PRODUKT <b>P</b>	HOOFD GROEP <b>8</b>	GROEP <b>83</b>
BETR. Achterklep		NO. <b>28</b>
340		DATUM April. 82

## Service Bulletin

### Montage van emblemen op de achterklep, 340

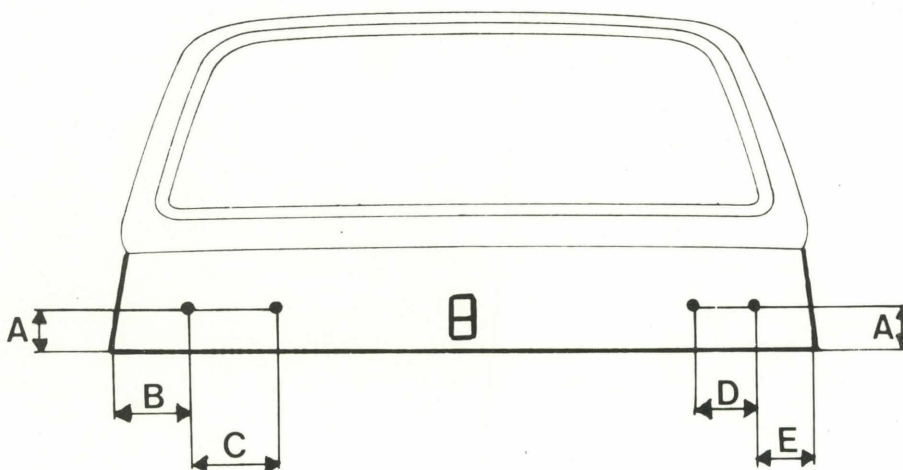
Voor Service worden achterkleppen niet meer geleverd met gaten die aanwezig waren voor de bevestiging van emblemen.

Om embleem-montage mogelijk te maken, dient men deze gaten zelf in de achterklep aan te brengen volgens onderstaand schema:

Modeljaren	1977-79	1980-19..
A	85	73
B	160	154
C	100	103
D	130	85
E	155	161

Teken de gaten af en boor deze met  $\varnothing 5$  mm.  
Behandel de gaten met een anti-roestmiddel.
